Vysvětlení zadávací dokumentace k veřejné zakázce: „Nemocnice Tišnov 1. etapa – ambulantní část“ – dotaz č. XII, XIII, XIV, XV a XVI

Nemocnice Tišnov 1. etapa – ambulantní část

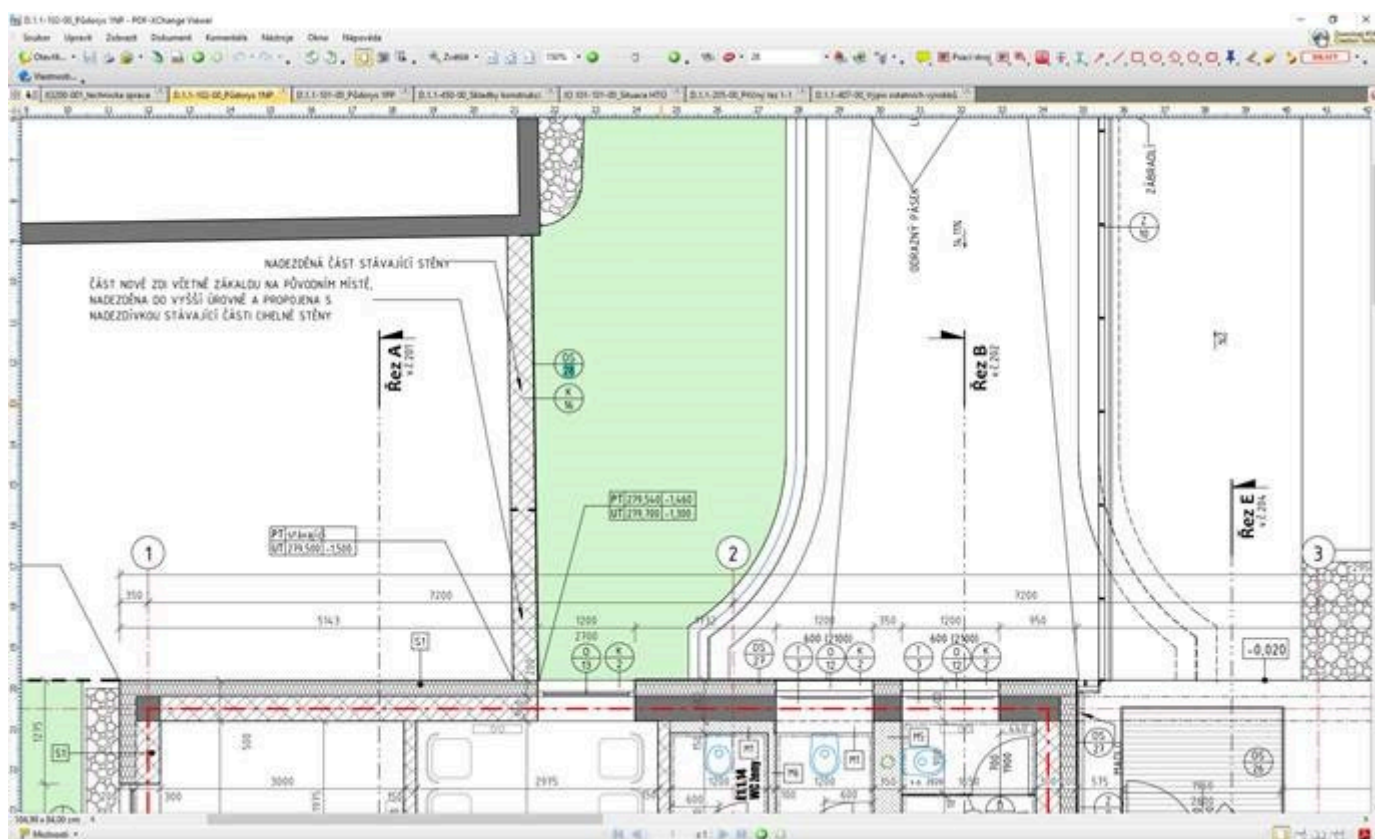
OS/28	Skleněný obklad na zídku oplocení, smalt.skló, tl.10mm, kotvení, doplňky, detaily, D+M	m2	23,00
-------	--	----	-------

Výpis ostatních výrobků u pol. OS/28 jednoznačně určuje plochu skla.

Kde se tento výrobek nachází, když TZ říká, že oplocení je navrženo jako systémové z pozinkovaných 2D panelů – šířka pole 2500mm s podhrabovými deskami.

Žádáme o bližší specifikaci nebo projektovou dokumentaci oplocení, aby byl jednoznačně stanoven rozsah ocenění.

Umístění výrobku Os/28 je čitelné z výkresu 102 - Půdorys 1NP. Jedná se o lepený skleněný obklad na zeď mezi ZZS Jmk a pozemkem nemocnice Tišnov – viz obrázek níže.
